DODATEK Č.11 KE SMLouvĚ O DíLO č. OVZ-VZZR-2020-014

Smluvní strany mezi sebou uzavřely dne 27. 11. 2020 smlouvu o dílo č. OVZ-VZZR-2020-014 jejímž předmětem je zhotovení stavebního díla: „Centrální polytechnické dílny a Galerie města Pardubic“ (dále jen jako „SOD“).

S ohledem na shora uvedené se tak rozsah předmětu plnění předmětné smlouvy o dílo upravuje na základě níže uvedených změnových listů č. 33 - č. 44 pro stavební objekt Gampa a změnových listů č. 39 – č. 49 pro stavební objekt Centrální polytechnické dílny, které jsou přílohou tohoto dodatku č. 11, a v důsledku toho se mění cena za dílo, a to takto:

Z1/4c	GAMPA PCE	Datum: 10/2022	Měřítko: 1:20	Číslo výkresu: Z1/4c_001
	Zábradlí Z1/4c	Revize: 11.11.2022

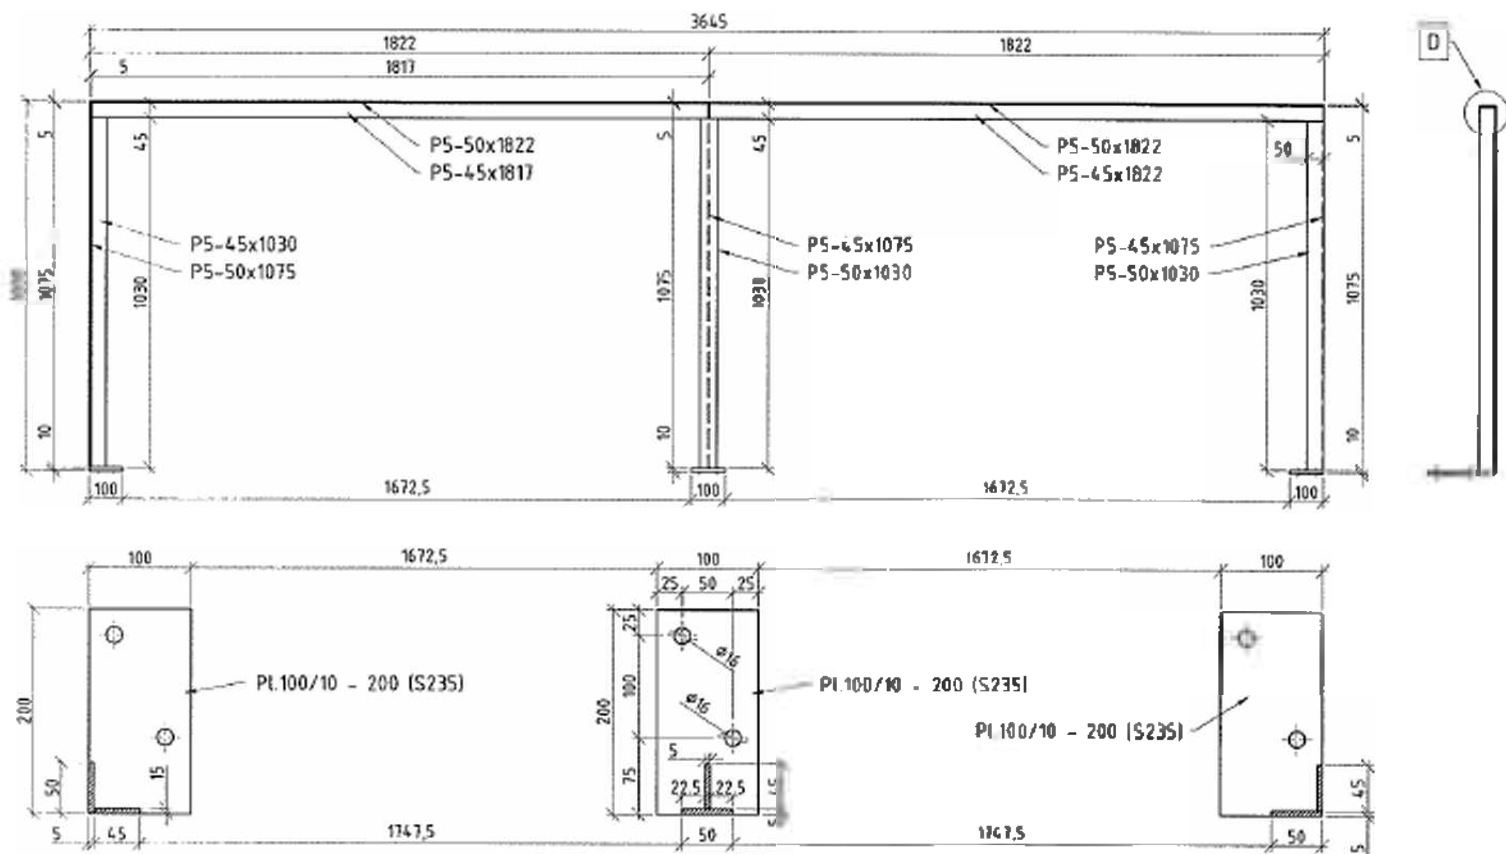
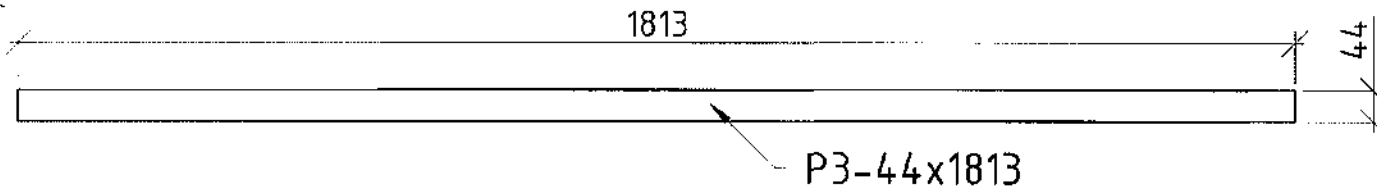
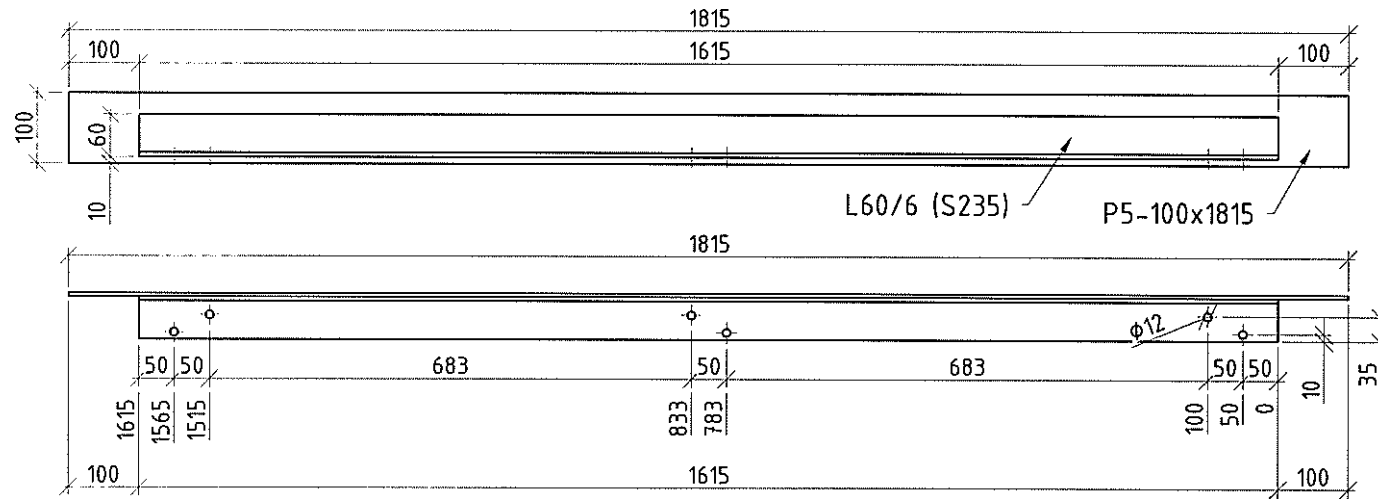
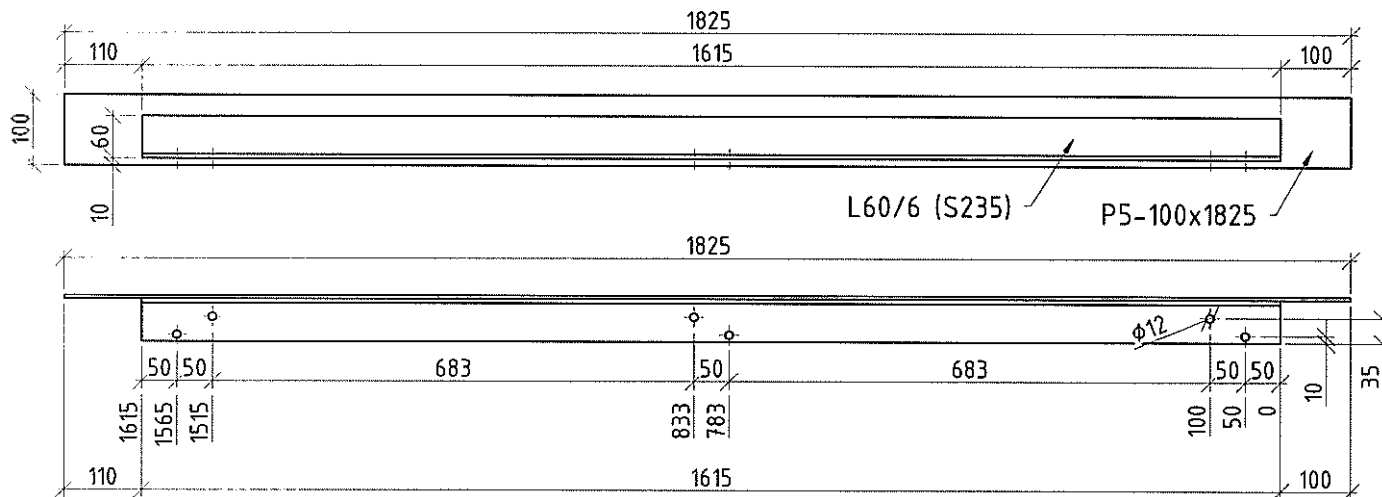
Na základě zlepšení bezpečnosti při užívání objektu byl objednatelem zadán požadavek na doplnění zábradlí původně uvedeného v projektové dokumentaci a rozpočtu jako zábradlí vytvořené z L profilů z patinující oceli o plnou výplň z polykarbonátové desky o tl. 6 mm.

Změnový list č. 35 – doplnění zábradlí Z1/4c o polykarbonátovou výplň

Název akce:	Galerie města Pardubic CZ.06.3.33/0.0/0.0/16_036/0015136
Změnový list č. 35	SOD č. OVZ-VZZR-2020-014
<u>Popis Změny:</u> Doplnění zábradlí Z1/4c o polykarbonátovou výplň	
<u>Popis příčiny Změny:</u> Na základě zlepšení bezpečnosti při užívání objektu byl objednatelem zadán požadavek na doplnění zábradlí původně uvedeného v projektové dokumentaci a rozpočtu jako zábradlí vytvořené z L profilů z patinující oceli o plnou výplň z polykarbonátové desky o tl.6 mm. Na základě tohoto požadavku zhotovitel vytvořil výrobní dokumentaci a současně tuto změnu ocenil. Jedná se o vícepráce.	
Tyto změny nemají vliv na stavební povolení a ani na hodnoty projektu.	
<u>Popis způsobu ocenění Změny:</u> Ocenění změn bylo provedeno dle odd. I., čl. III. Cena za dílo, odstavec 4 níže uvedené SoD. Položkové ocenění změn je přílohou tohoto Změnového listu č. 35. Na základě změny ZL č. 35 bude následně uzavřen dodatek č. 11 k SoD č. OVZ-VZZR-2020-014.

OZNAČENÍ	POPIS / ROZMĚR	MATERIÁL, POVRCH, JINÉ	POČET / POZN.
	Zábradlí v interiéru s osvětlením Madlo - L profil 50 x 50 x 5 mm Uchycení madla - P 16 x 47mm (kotven do zdiva - CP)	Materiál: Patinující ocel s přirozeně řízenou korozí Povrchová úprava: PZ2	1 ks

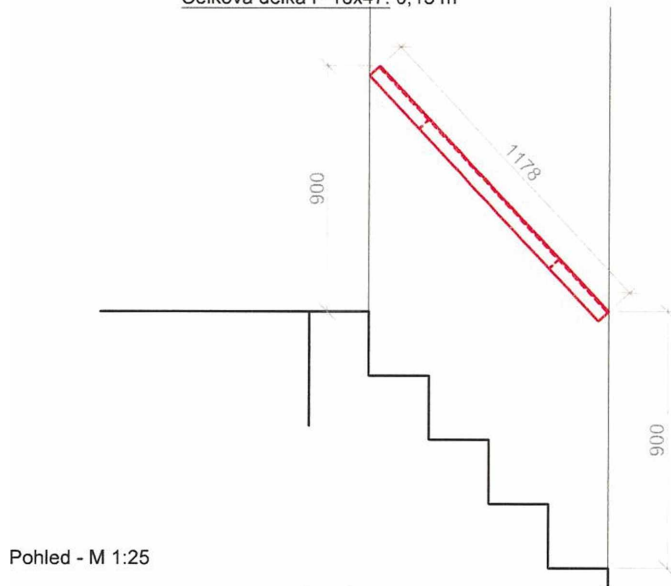
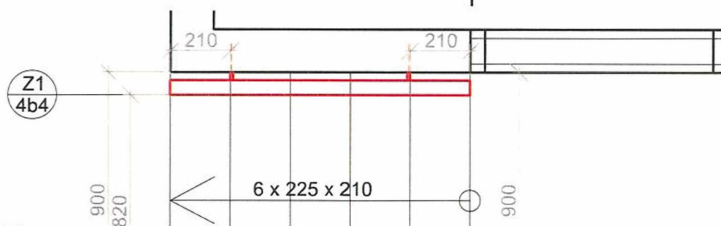
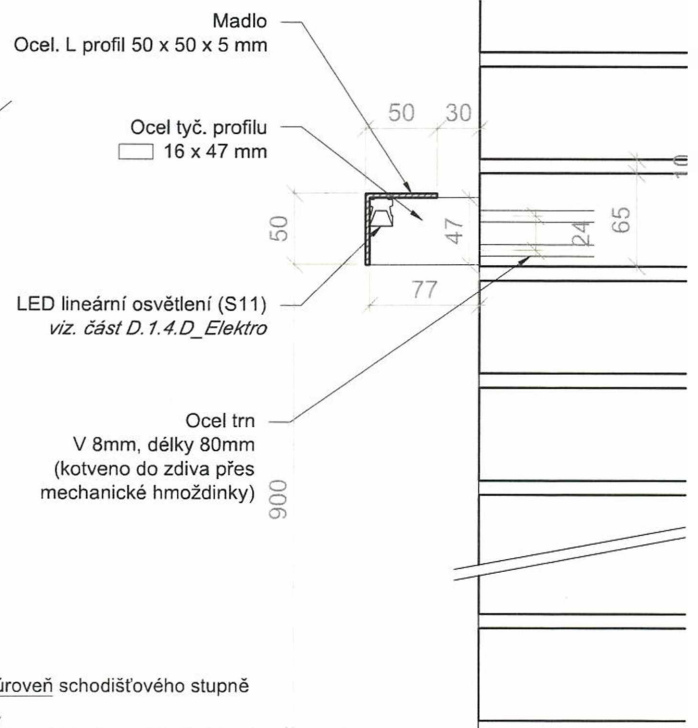
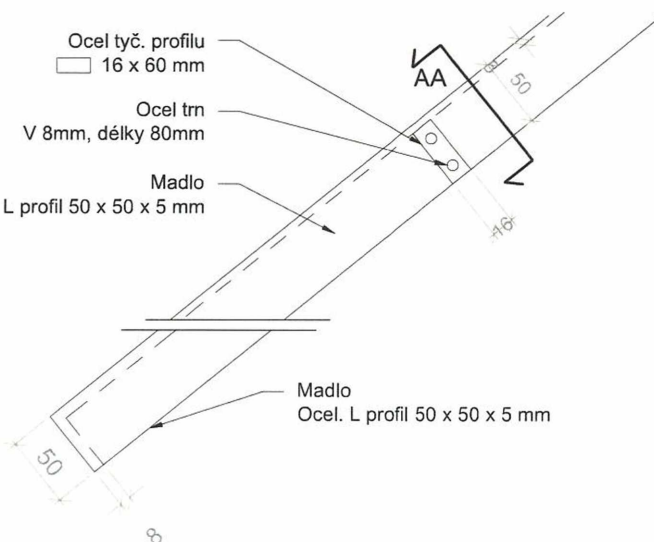
Z důvodu chybějícího madla bylo na základě dotazu zhotovitele na generálního projektanta č.240 doplněno madlo ke schodišti do technického zázemí s označením zámečnického prvku Z1/4b4, který je zapracován v revizi projektové dokumentaci č. R45.

Změnový list č. 41 – doplnění madla na schodiště do místnosti technického zázemí

Název akce:	Galerie města Pardubic CZ.06.3.33/0.0/0.0/16_036/0015136
Změnový list č. 41	SOD č. OVZ-VZZR-2020-014
Popis Změny: Doplnění madla na schodiště do místnosti technického zázemí.	
Popis příčiny Změny: Z důvodu chybějícího madla bylo na základě dotazu zhotovitele na generálního projektanta č.240 doplněno madlo ke schodišti do technického zázemí s označením zámečnického prvku Z1/4b4, který je zapracován v revizi projektové dokumentaci č. R45. Jedná se o vícepráce. Tyto změny nemají vliv na stavební povolení a ani na hodnoty projektu.	
Popis způsobu ocenění Změny: Ocenění změn bylo provedeno dle odd. I., čl. III. Cena za dílo, odstavec 4 níže uvedené SoD. Položkové ocenění změn je přílohou tohoto Změnového listu č. 41. Na základě změny ZL č. 41 bude následně uzavřen dodatek č. 11 k SoD č. OVZ-VZZR-2020-014.	
Technik OITS OMI Mmp: IDO:	
Dne: 20.3.2023	Podpis: _____

Revize R44, vydáno 28.02.2023

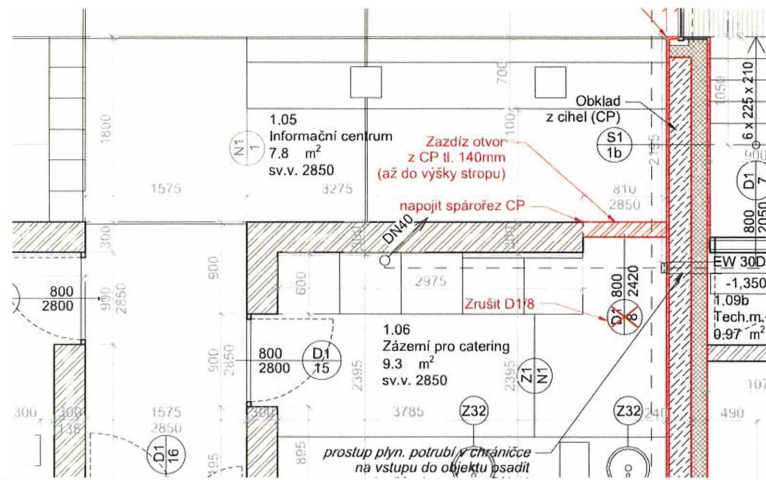
Z důvodu nadbytečnosti a potřeby větší plochy stěny došlo ke zrušení dveří D1/8 v místnosti č. 1.04 dle zaslané revize projektové dokumentace č. R44. Zrušený otvor bude vyplněný režným spárovaným zdivem tl. 140 mm z plných pálených lícových cihel.

Změnový list č. 43 – zrušení dveří D1/8 a nahrazení zdivem tl. 140 mm v místnosti č. 1.05 dle revize projektové dokumentace č. R44
